FICHE D'ÉCART

Site inspecté : ORANGE «Le Lampourdier et Maubuisson-est»

Date de l'inspection : 27 mai 2010

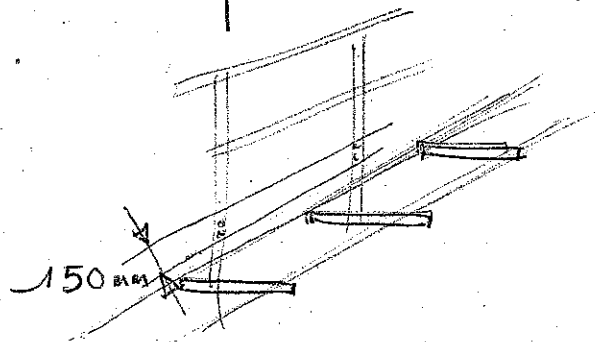
Les escaliers permettant d'accéder aux installations en hauteur ne sont pas équipés d'une plinthe de 15 cm de hauteur

Écart aux dispositions de l'article 13 du titre « Travail et Circulation en hauteur » du R.G.I.E.

Les plinthes seront mise en place au mois d'août, pendant l'arrêt des installations.

150 mm au dessus du limon.

Les travaux ont été réalisés, mise en place des plinthes complétée le 11 avril 2011
